Stern Bracket Kit P/N 433910 P/N 433911 P/N 433912 P/N 433913

Preface

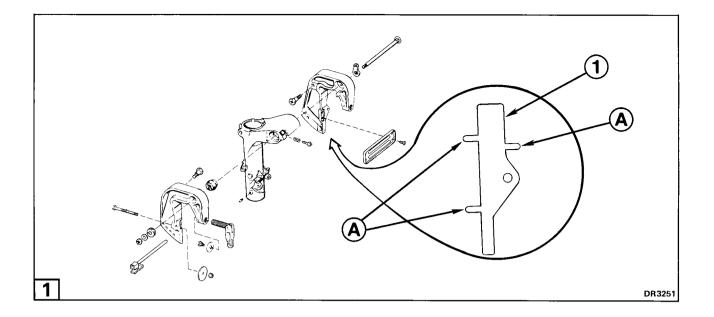
The replacement stern brackets for your 1981 thru 1989 model, 32 in³ (521 cc) displacement motor have been redesigned with a thicker pad next to the transom. If ONLY ONE stern bracket is replaced a spacer is required between the original stern bracket and the transom to align it with the new thicker part.

Place spacer ① against original stern bracket as shown (or flip over for opposite side) with holes aligned, and bend tabs (A) around bracket to hold spacer in place.
